**AVIS RELATIF À LA PROTECTION
CONTRE LES EVENTUELS EFFETS NOCIFS ET NUISANCES
PROVOQUÉS PAR LES RAYONNEMENTS NON IONISANTS
GÉNÉRÉS PAR DES ANTENNES ÉMETTRICES STATIONNAIRES**

Commune : ATH - Exploitant : PROXIMUS

Référence exploitant : 68GHI_00

Rapport n° 3132 / 2023

Figure 1 : Vue en plan des lieux de séjour et des points de contrôle

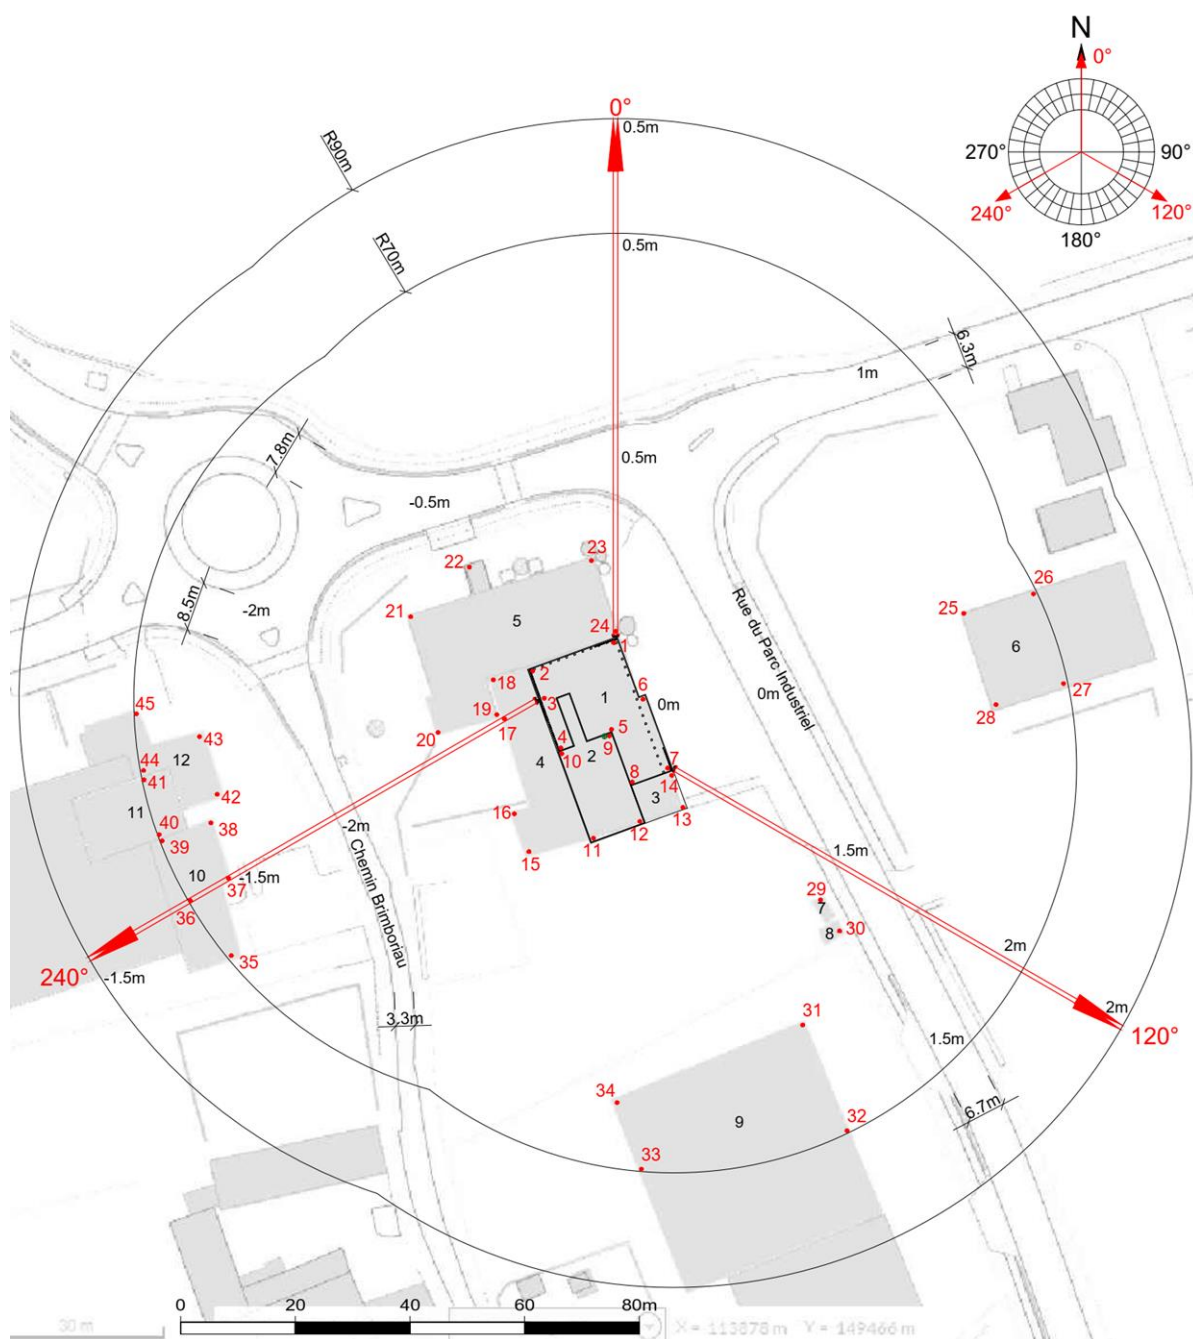
Les fréquences d'émission, la puissance rayonnée par chacune des antennes et leur gain permettent de déterminer le rayon de la zone à analyser. Tout dépassement de la limite par installation est exclu en dehors de cette zone. Le tableau 2 reprend les 35 LS² pour lesquels l'indice d'exposition est le plus élevé. Les différentes colonnes indiquent :

- le numéro du point de contrôle repris sur un des plans de la figure 1;
- le numéro du LS dans lequel se trouve le point de contrôle de la 1^{ère} colonne ;
- l'atténuation d'obstacle prise en compte pour le calcul de l'indice d'exposition dans le LS ;
- le résultat du calcul de l'indice d'exposition.

En ce qui concerne les antennes de l'installation mentionnées dans le tableau 1, la distance maximale à laquelle la limite pourrait être atteinte, à l'extérieur, est égale à 97,2 m. S'il n'y a pas de LS à une distance inférieure, les antennes respectent forcément la limite d'immission.

Dans le cas des LS situés à l'intérieur des bâtiments, une atténuation d'obstacle est prise en compte et il en résulte que la distance maximale à laquelle la limite pourrait être atteinte se réduit à 68,8 m.

Figure 2 : Vue en plan des installations d'antennes dans un rayon de 300 mètres autour de l'installation faisant l'objet de la demande d'avis

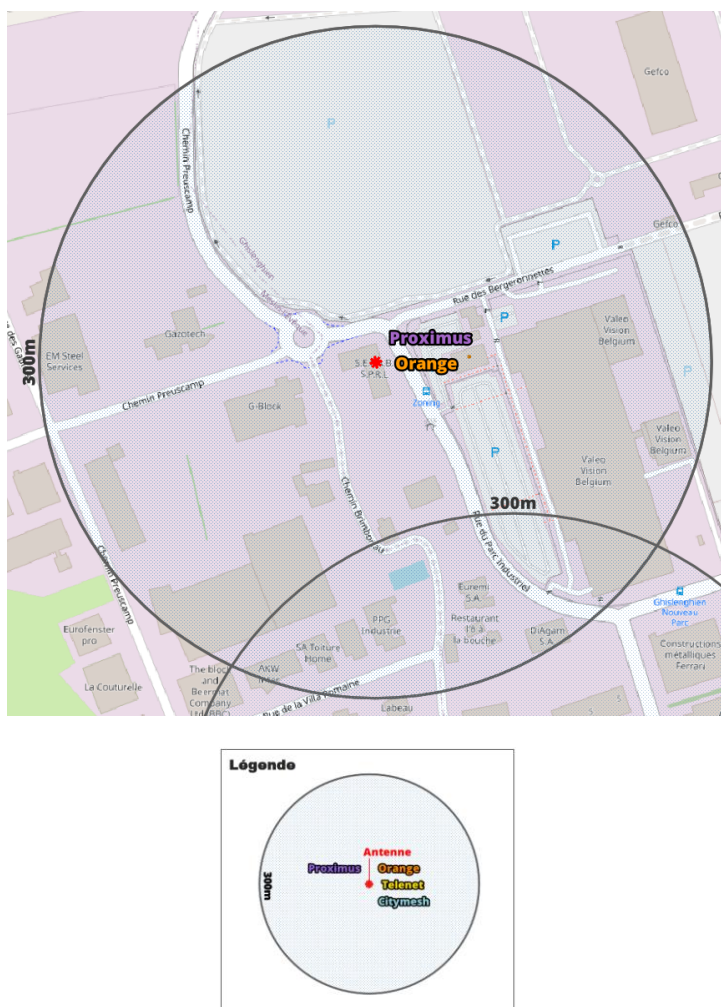
Le plan en projection verticale de la figure 2 indique la localisation des antennes actives éventuelles visées par le décret et situées dans un rayon de 300 mètres autour de l'installation référencée dans le paragraphe 2. Les données de localisation de ces antennes et les avis correspondant sont accessibles via le cadastre en ligne des antennes émettrices stationnaires⁶.

Compte tenu du nombre d'installations localisées dans la figure 2, il apparaît que l'intensité du rayonnement électromagnétique généré, dans les lieux de séjour situés à proximité de l'installation référencée dans le paragraphe 2, par l'ensemble des antennes émettrices stationnaires de l'ensemble des exploitants du même site d'antennes émettrices stationnaires respecte la limite fixée à l'article 4, § 2 du décret.
